Znak: RDG.GO.ZP.271.1.2016

Informacja dla Wykonawców

Zgodnie z art. 38 ust. 2 ustawy z dnia 29 stycznia 2004 roku Prawo zamówień publicznych (t.j. Dz. U. z 2015 poz. 2164 z późn. zm.) Zamawiający informuje, że udziela wyjaśnień treści Specyfikacji Istotnych Warunków Zamówienia (SIWZ) oraz Specyfikacji Technicznej Wykonania i Odbioru Robót Budowlanych w postępowaniu o udzielenie zamówienia na zadanie „**Wykonanie i montaż osłon na punkty selektywnej zbiórki odpadów komunalnych w Sędziszowie**”.

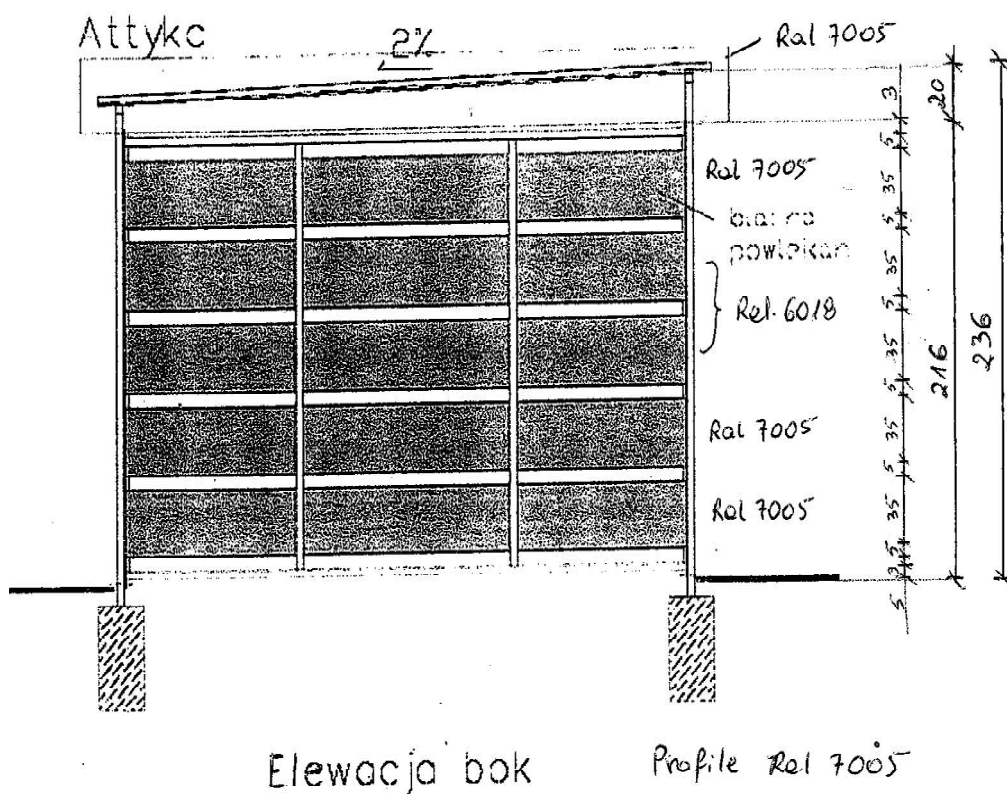
Jakie są pożądane wymiary : wysokość konstrukcji, dostępny między kasetonami, wysokość kasetonów?

Jakie kolory z palety RAL Państwo przewidują w konstrukcji?

Dotyczy pyt. nr. 4 i nr. 5
